Mission régionale d'autorité environnementale

**Avis délibéré de la mission régionale
d'autorité environnementale
Hauts-de-France
sur le projet de centrale photovoltaïque
sur les communes de Haynecourt (59) et Epinoy (62)
Étude d'impact de février 2024**

n°MRAe 2024-8039

Présentation du projet photovoltaïque (étude d'impact, page 34)

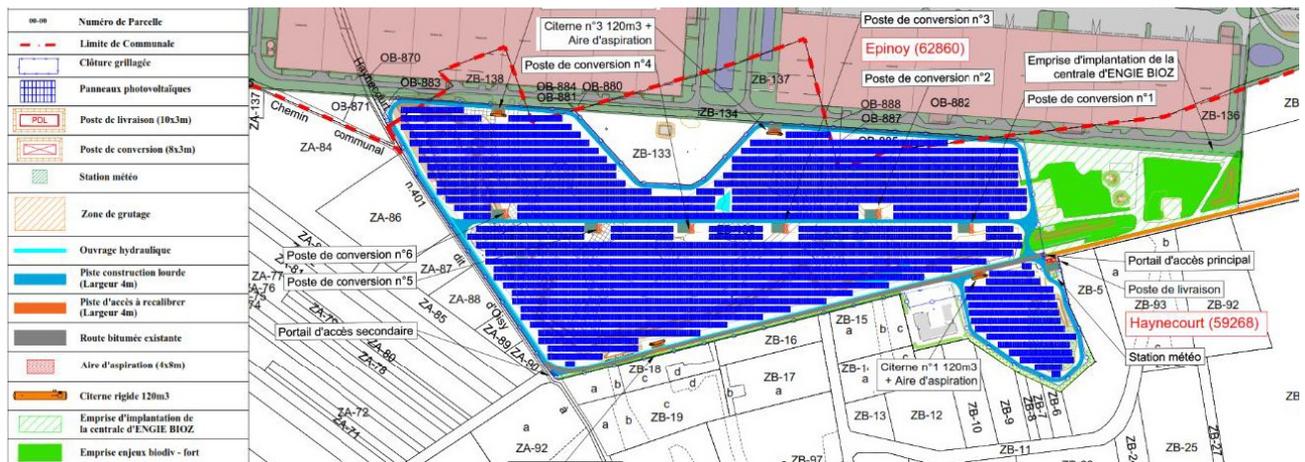
Le tracé définitif du raccordement n'est pas encore connu. Trois postes sources sont envisagés, le plus proche étant localisé à une dizaine de kilomètres à vol d'oiseau au sud du projet. Le tracé envisagé vers ce poste ne traverse pas de zones naturelles réglementaires.

L'autorité environnementale recommande de compléter l'étude d'impact afin d'évaluer les impacts du tracé envisagé sur les milieux naturels et, au vu du tracé définitif du raccordement, d'examiner la nécessité d'actualiser l'évaluation des impacts en particulier si des espaces à enjeu sont impactés par les travaux de raccordement et/ou si des créations de lignes aériennes sont nécessaires.

Sources de pollution potentielles sur le site (étude d'impact, page 90)

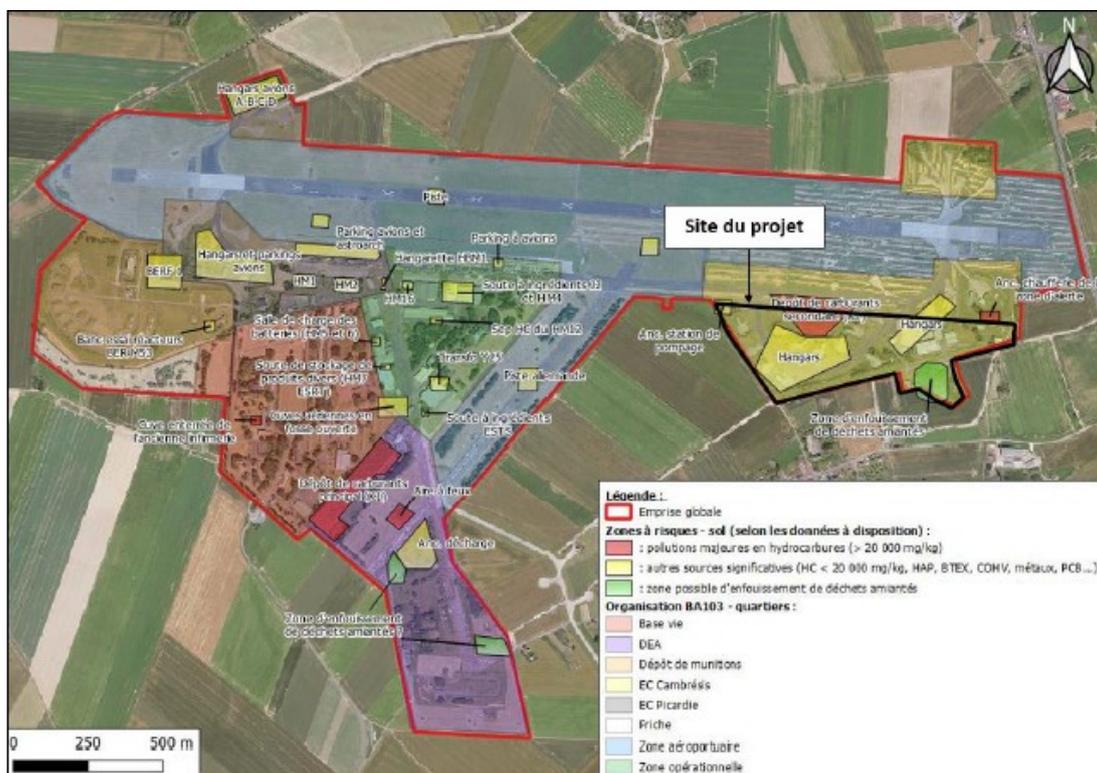
L'étude d'impact identifie (page 90) d'autres secteurs présentant soit des sources significatives de pollution, soit une potentialité de déchets amiantés.

L'étude d'impact présente des éléments très succincts concernant l'historique de la pollution du site. Seule une partie du site d'implantation du projet est concernée par le périmètre reporté sur la fiche BASOL mais il résulte des études et de la cartographie ci-dessus que l'emprise du projet demeure concernée par des risques de pollution malgré l'évitement du secteur pollué au nord.

L'étude d'impact ne mentionne pas clairement les mesures de gestion retenues compte tenu de la présence de pollutions historiques, avec notamment les risques de mobilisation de ces pollutions lors de la phase travaux. Le projet prévoit des désimpermeabilisations des sols artificialisés par le démantèlement de bâtiments et de voiries bitumées (page 249), ce qui pourrait favoriser des transferts de polluants vers les eaux souterraines alors que plusieurs captages d'eau potable sont présents dans les alentours, le plus proche étant à moins de 2 kilomètres.

En l'état, l'étude d'impact ne démontre pas que les risques associés à des pollutions historiques sont suffisamment maîtrisés pour garantir l'absence d'impact du projet sur l'environnement. Il convient de préciser les mesures de gestion prévues pour garantir l'absence d'impact du projet sur l'environnement et la santé humaine (dépollution, prévention des risques de mobilisation de la pollution par infiltration des eaux pluviales, surveillance environnementale du site, restrictions d'usage intégrant également le changement d'usage...). Les mesures prévues pour assurer la mémoire quant à la pollution du site et les restrictions et/ou les servitudes associées doivent être précisées, ainsi que la surveillance environnementale de la qualité des eaux souterraines. Cette surveillance environnementale pourrait être envisagée en lien avec les dispositions qui auraient été prises en la matière dans le cadre du projet E-Valley.

- *de compléter l'étude d'impact sur l'étude historique des sources de pollutions au droit du site ;*
- *après avoir caractérisé la pollution au droit du projet, de préciser les mesures de gestion pour garantir l'absence d'impact du projet sur l'environnement et la santé humaine. Il convient de justifier que l'usage retenu est compatible avec la pollution présente en mettant en œuvre la méthodologie nationale en matière de sites et sols pollués ;*

- *de préciser les dispositions prévues en matière de surveillance environnementale ;*
- *de préciser les dispositions retenues pour assurer la mémoire concernant la pollution présente et les restrictions d'usages et/ou les servitudes associées à la pollution résiduelle ;*

- *de prévoir une surveillance environnementale des eaux souterraines, en lien le cas échéant avec E-Valley, permettant de s'assurer que le projet, en phase travaux et en phase d'exploitation, n'aura pas d'impact sur la qualité des eaux souterraines.*
